# PCN

( Product change notification)

<b>Serie / Artikel</b>	<b>3494 SMT Buchsenleisten, 08 polig, RM 2,54 mm, stehend,</b>
<b>Series / Item</b>	<b>2-reihig, BH 7,4 mm, beidseitig steckbar</b>
	<b>3494 SMT Female Headers, 08 pin, Pitch 2,54 mm, Vertical,</b>
	<b>Double-Row, 7,4 mm Profile, Dual Entry</b>

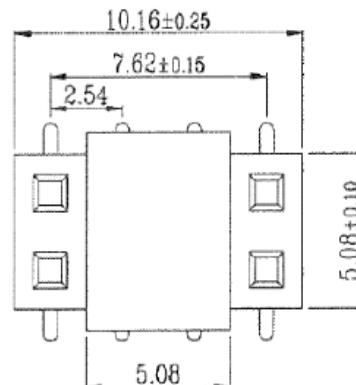
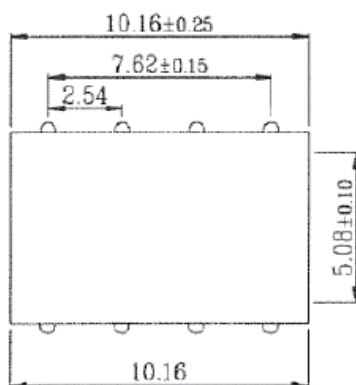
Aus produktionstechnischen Gründen wird **nur bei der 08 poligen Version** das Pad auf eine kleinere Version geändert. Am Bauteil gibt es keine Veränderungen.

For production reasons, **only for the 08 pin version**, the pad will be changed to a smaller version.

There are no changes at the component.

Alt / Old: 08 polig/ 08 pin

Neu/New: 08 polig/ 08 pin

Bestehende Aufträge behalten das breite Pad. Die Änderung auf das kleine Pad wird für neue Aufträge ab dem 01. März 2023 in der Produktion eingeführt.

Existing orders will remain with wide pad. The change onto small pad will be valid for new orders from 01.03.2023.
